改善箇所説明図

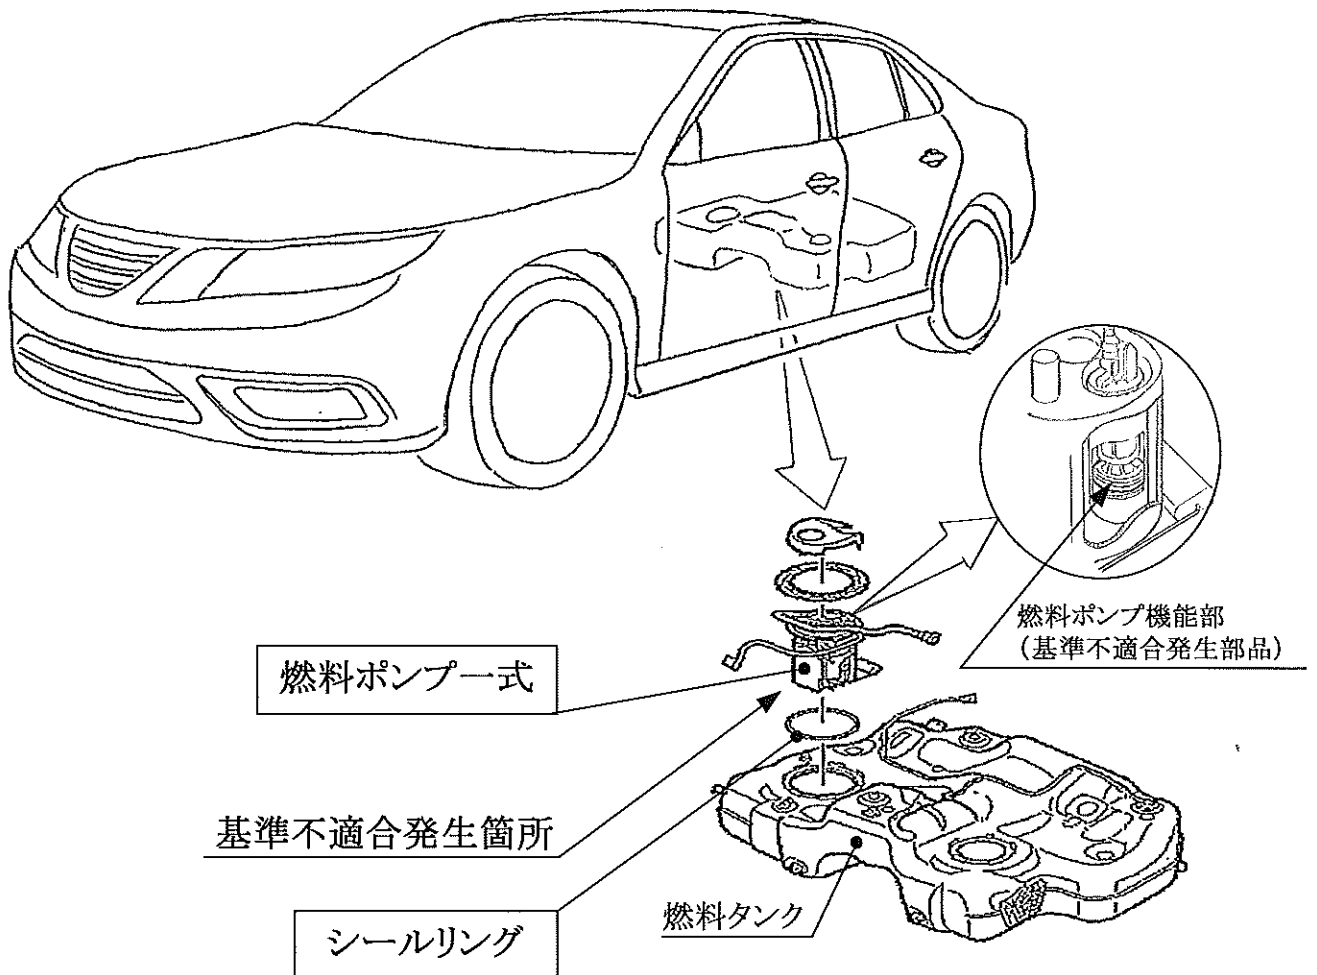
燃料タンク内の燃料ポンプにおいて、当該ポンプに不良部品が組み込まれている場合がある。そのため、そのままの状態で使用を続けると、最悪の場合、当該ポンプが動かなくなり、エンジンが停止して、再始動ができなくなるおそれがある。

全車両、燃料ポンプ一式を良品と交換するとともに、シールリングを新品に交換する。
